Neue Features:

Modifikationen:

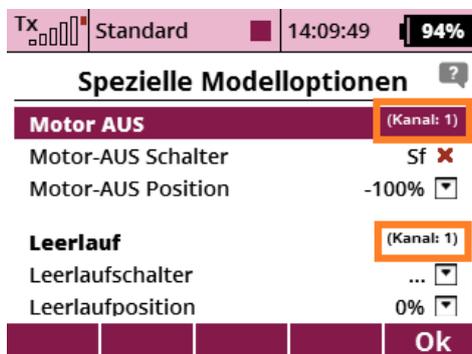
1. unterstützt R4 RES (Geräteübersicht)
2. auch für DC/DS-14II Sender
3. Info zum aktiven Drosselkanal im Menü "spezielle Modelloptionen" hinzugefügt

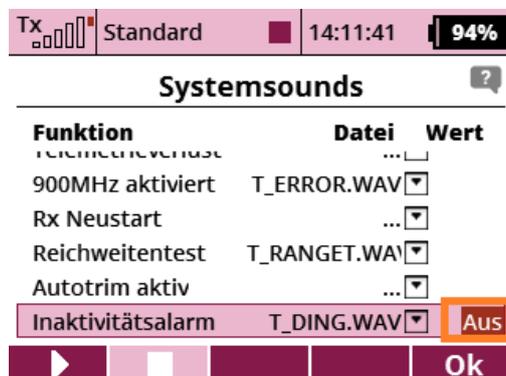
6. Automatisches Nachladen der Telemetriewerte, wenn der Nutzer Parameter im Sensor MULi6S Module geändert hat
7. Zusätzliche Sprachen „Tschechisch“ und „Deutsch“ für den “MULi6S Module” Sensor
8. Der Alarm "Inaktivitätsalarm" kann im Sender deaktiviert werden (Systemsounds)

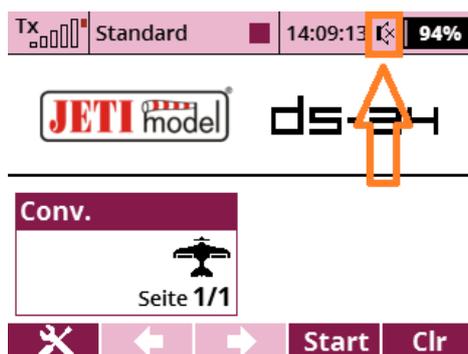
9. Wird die Lautstärke Einstellung auf das Minimum gesetzt, dann ist die Sprachausgabe, Variosound und Tasten-Beep komplett aus. Es wird ein „Mute“ Symbol im Display angezeigt

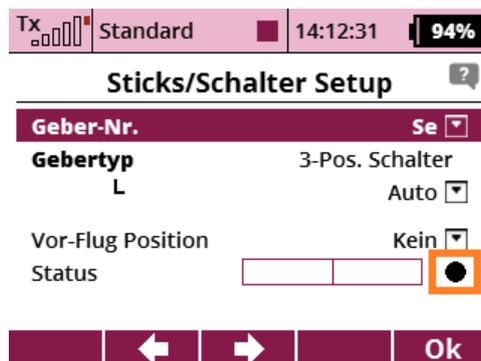
1. LUA „io.open“ öffnet Dateien im binären Mode (nur im Emulator)
2. Verbesserte Anzeige von “digitalen Eingängen" (Empfänger > alternative Funktionen)
3. Geändertes Symbol des dritten Schalterzustandes (undefiniert, “Mitte”) im “Sticks / Schalter Setup” Menü
